NIEDERSCHRIFT

über die 11. Sitzung des Ausschusses für Umwelt, Energie und Landwirtschaft am Dienstag, 25. Januar 2022

5. Grundlagen für die Genehmigungen für PV-Freiflächen-Anlagen

Potentialgebiet 1:

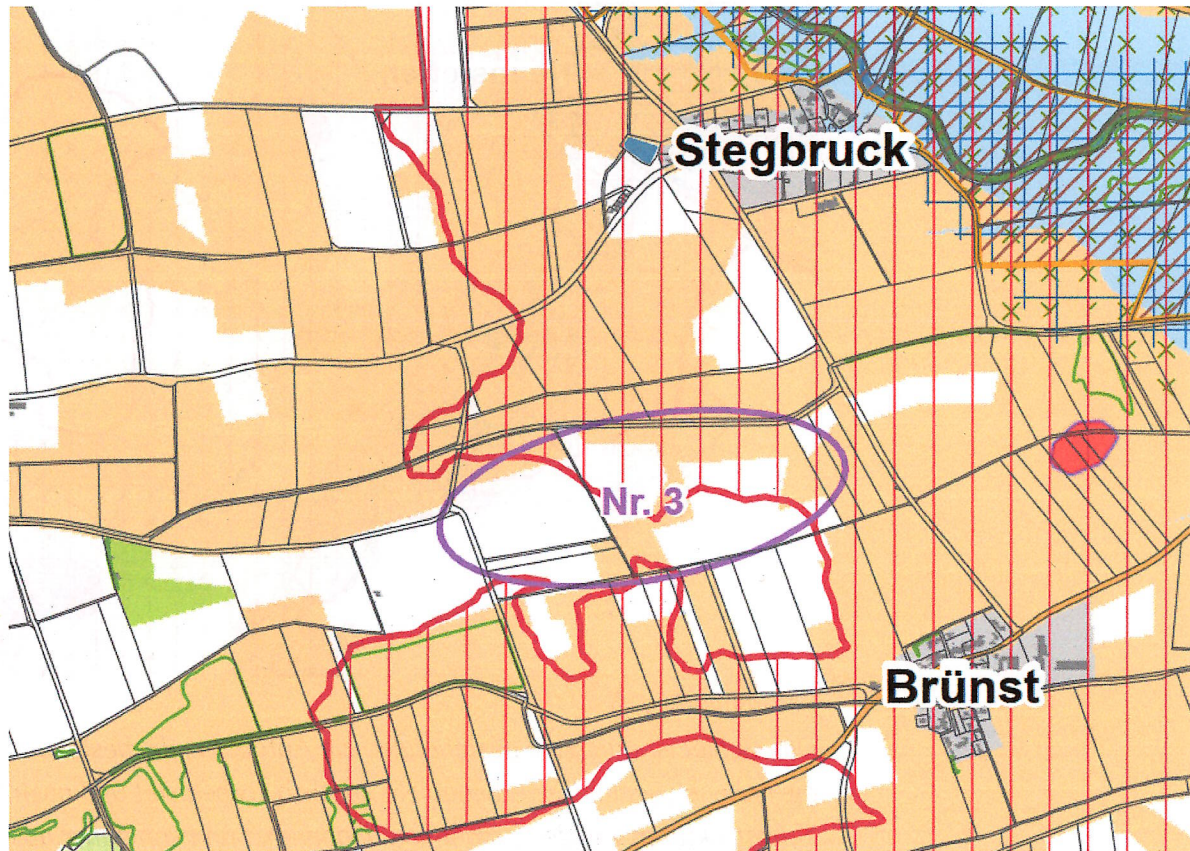
Das Gebiet ist zwar nicht vorbelastet, ist jedoch aufgrund der umliegenden Grünstrukturen weitestgehend von der weiteren Umgebung abgeschirmt und entfaltet deshalb keine negativen Auswirkungen auf das umliegende Landschaftsbild. Regionalplanerische Belange stehen im Plangebiet nicht entgegen. Trotz der fehlenden Vorbelastung wird das Gebiet als geeignet angesehen.

Potentialgebiet 4:

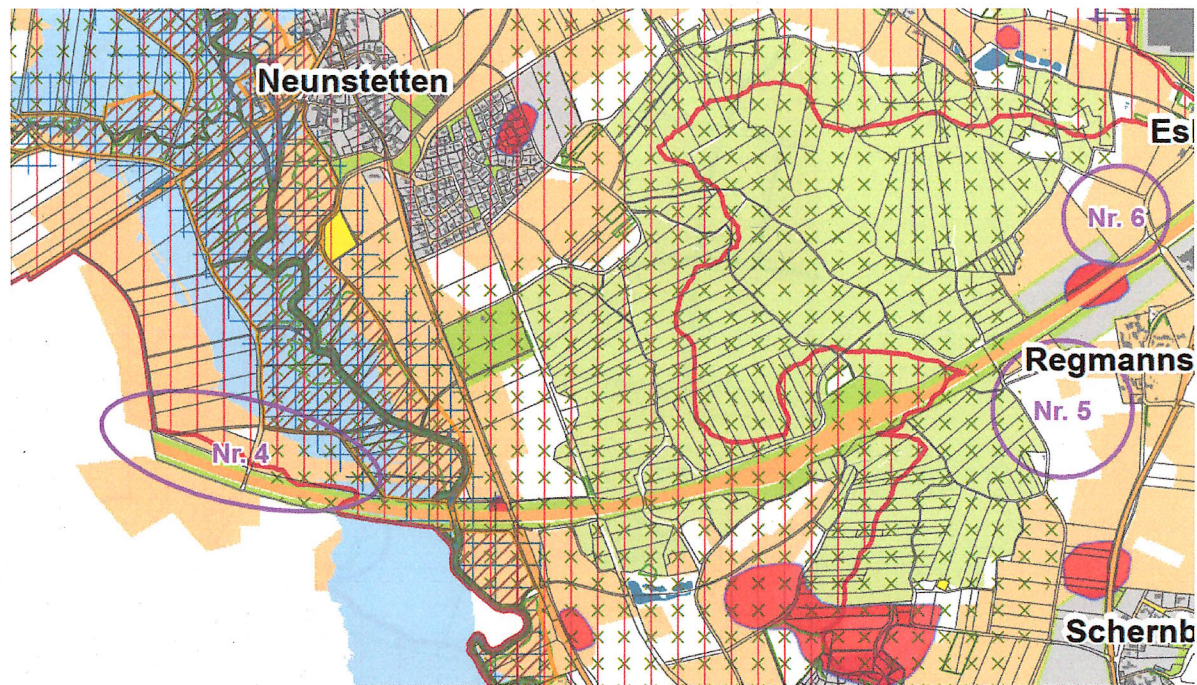
Das Gebiet ist durch die bestehenden die Autobahn und die bestehenden PV-Anlagen vorbelastet, befindet sich aber auch im unmittelbaren Talbereich der Altmühl. Im östlichen Bereich überlagert sich die Planung mit einem landschaftlichen Vorbehaltsgebiet sowie mit einer Wiesenbrüterkartierung. Dort ist nicht ausgeschlossen, dass gegen eine Planung aus regionalplanerischer Sicht Einwendungen insb. auf der Grundlage des in Aufstellung befindlichen Ziels RP8 6.2.3.4 („Freiflächen-Solaranlagen sind außerhalb der regionsweit bedeutsamen schutzwürdigen Täler sowie landschaftsprägenden Geländerücken zu errichten“) erhoben werden. Der westliche Bereich befindet sich hingegen außerhalb dieser Kulisse. Aufgrund der Nähe zur Altmühl würde trotzdem auf geeignete grünordnerische Maßnahmen gedrängt werden. Auch eine intensive Abstimmung hinsichtlich des Artenschutzes wird wohl notwendig sein.

3. Die Potentialfläche 4 soll in der Karte ausgewiesen werden, wobei ca. um die Hälfte verkleinert (nur westl. Gebiet).
Abstimmung: 9:0 -> Zustimmung

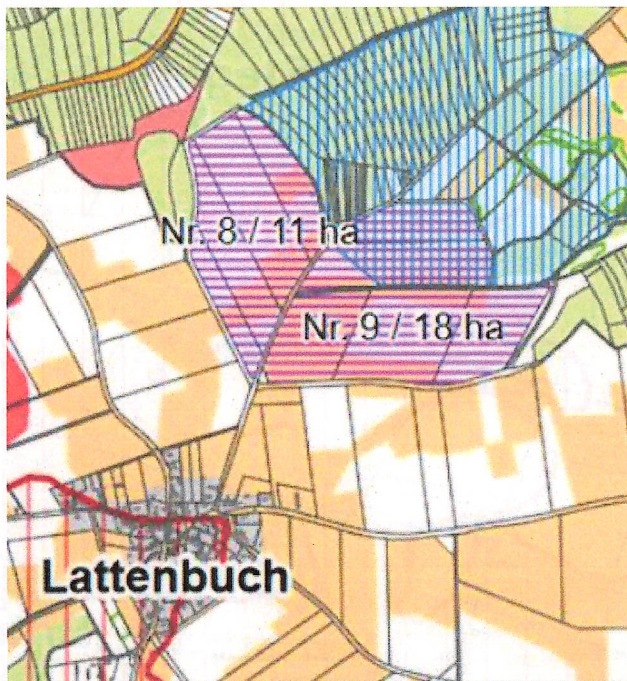
4. Der nördliche Teil von Potentialfläche 8 in Angrenzung an das Wasserschutzgebiet soll mit aufgenommen werden.
Abstimmung: 9:0 -> Zustimmung

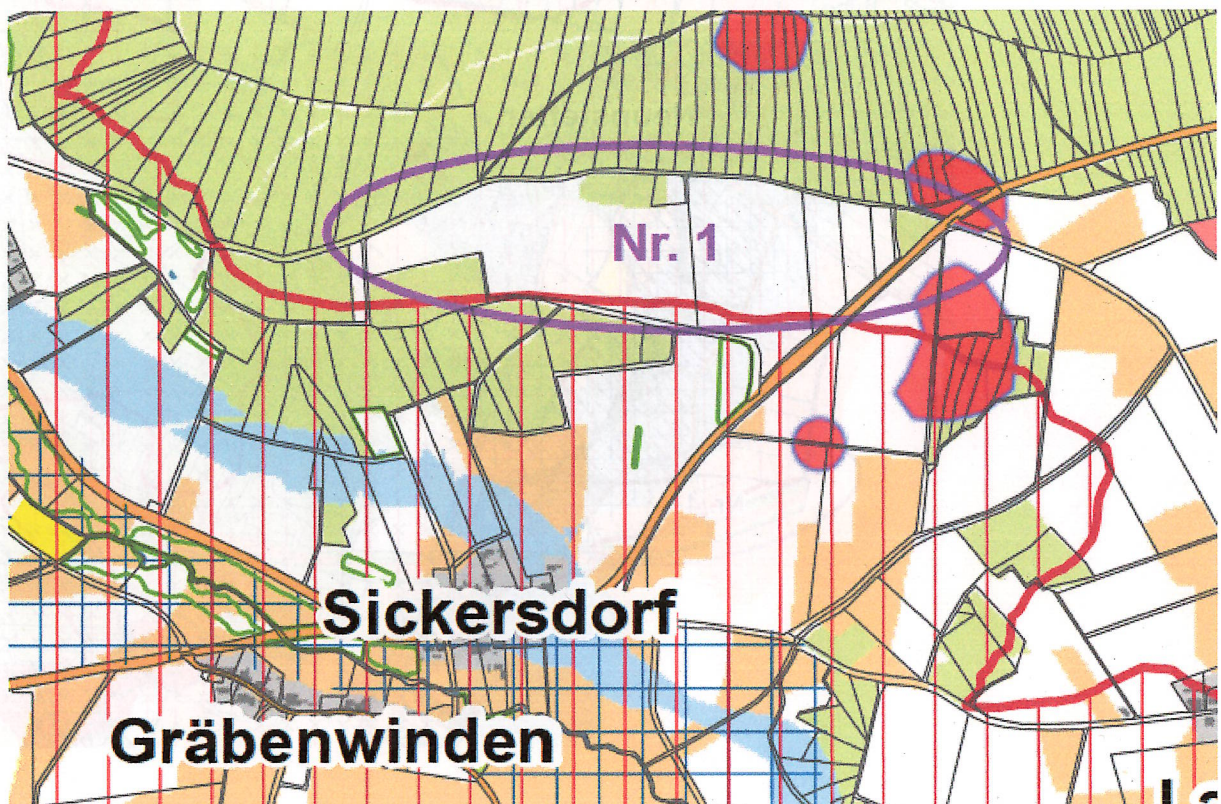
5. Die Potentialfläche 1 soll rechts verkleinert werden:

Abstimmung: 9:0 -> Zustimmung

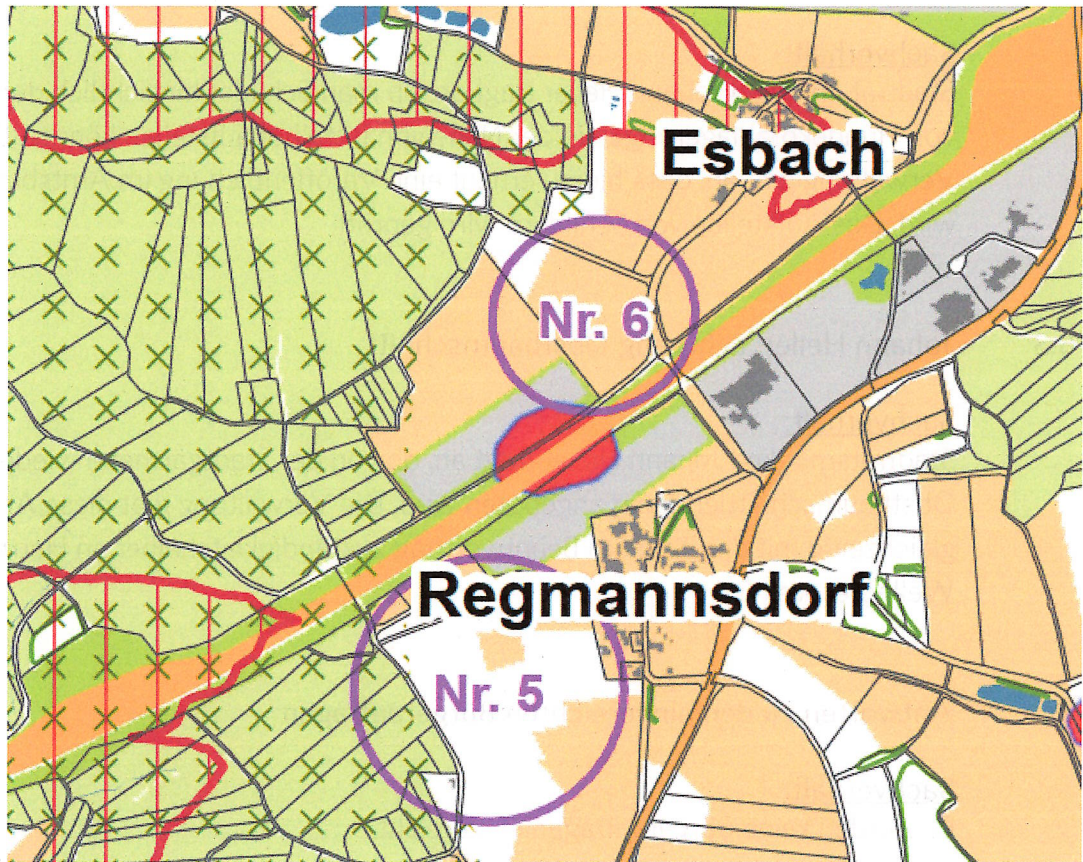
6. Die Potentialfläche 6 soll zum Wald hin vergrößert werden:

Abstimmung: 9:0 -> Zustimmung
